インジケータ 止めねじ変更のご案内

インジケータ

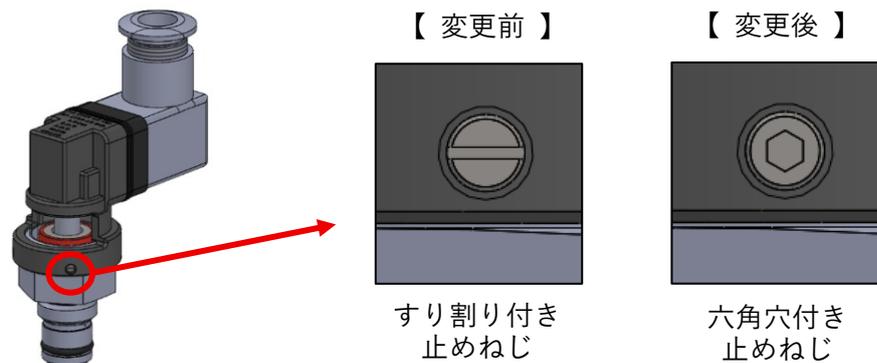
品質向上のため、本体とスイッチカバーを固定している止めねじを変更いたします。

変更前：すり割り付き止めねじ ねじサイズ M4 x 4

変更後：六角穴付き止めねじ ねじサイズ M4 x 4

変更後の使用工具：六角レンチ 呼び 2
